改善箇所説明図

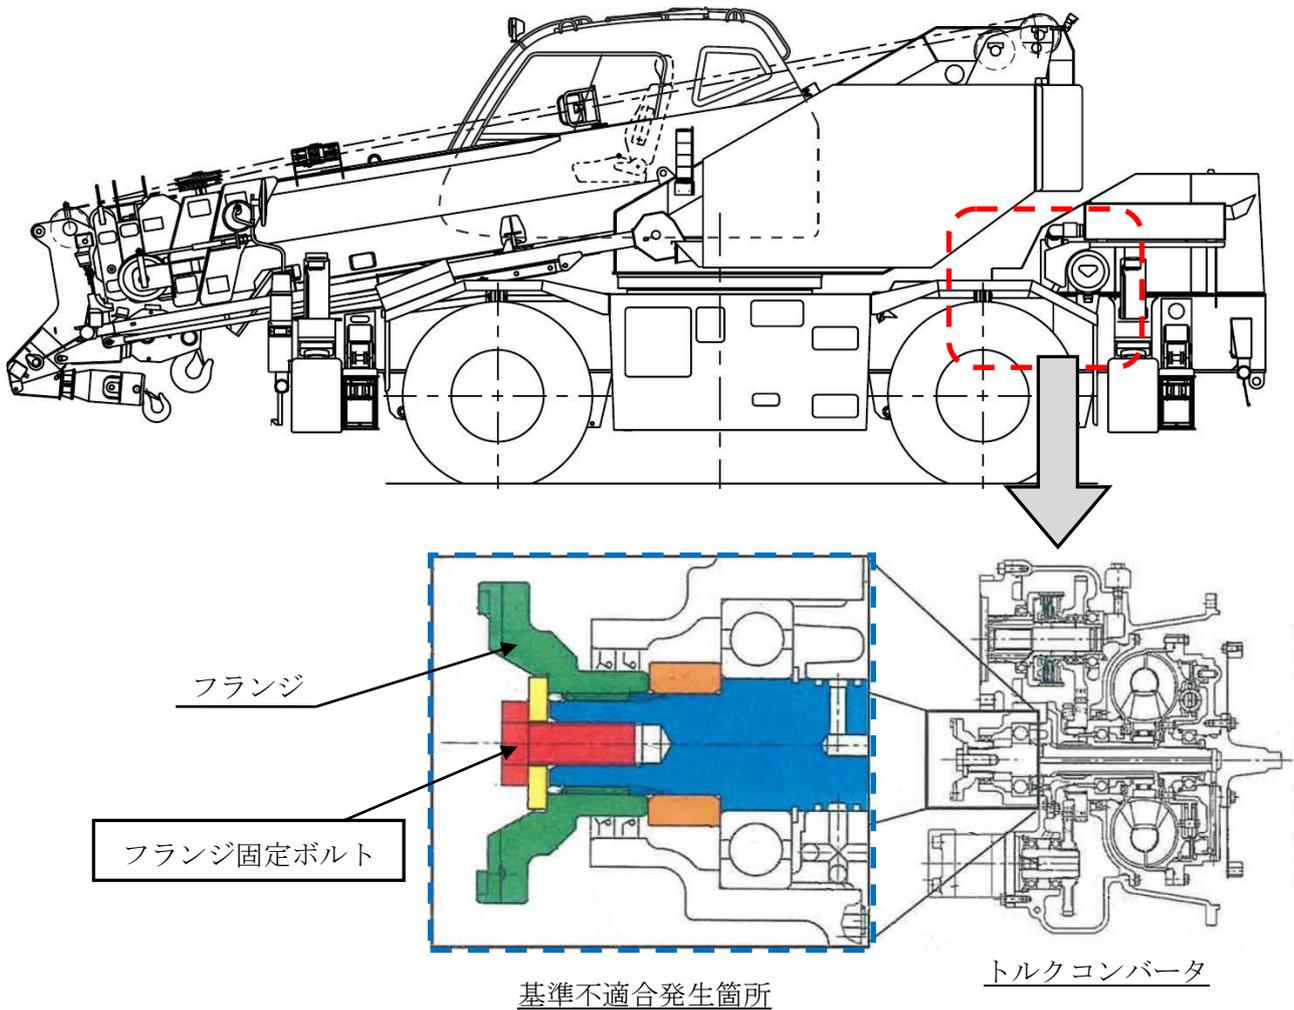
ホイール・クレーンの動力伝達装置において、トルクコンバータ組立作業者への教育が不適切なため、出力フランジ固定ボルトへのネジロック剤塗布量が不足しているものがある。そのため、走行時の振動により当該ボルトが緩むことがあり、そのままの状態で使用を続けると当該ボルトが脱落して、最悪の場合、フランジが外れ、動力伝達することができなくなり走行不能となるおそれがある。

全車両、ネジロック剤を適切に塗布したボルトに交換する。

注： は交換部品を示す。

識別：フランジに白色ペイントを行う。
